Änderung für den Frequenzbereich 26 - 28 MHz oder 28 bis 38 MHz.

Ausschnittvergrößerung

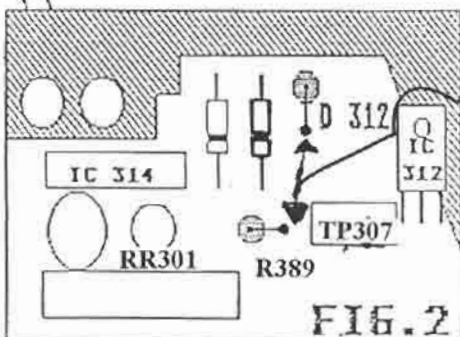
Eine Drahtbrücke von der Diode D 312 nach R 389,
 TP 388 (= Diode 312)
 TP 387 (= R 389)
 Abgleich nicht nötig.

Maak draadverbinding tussen punt R389 en D312
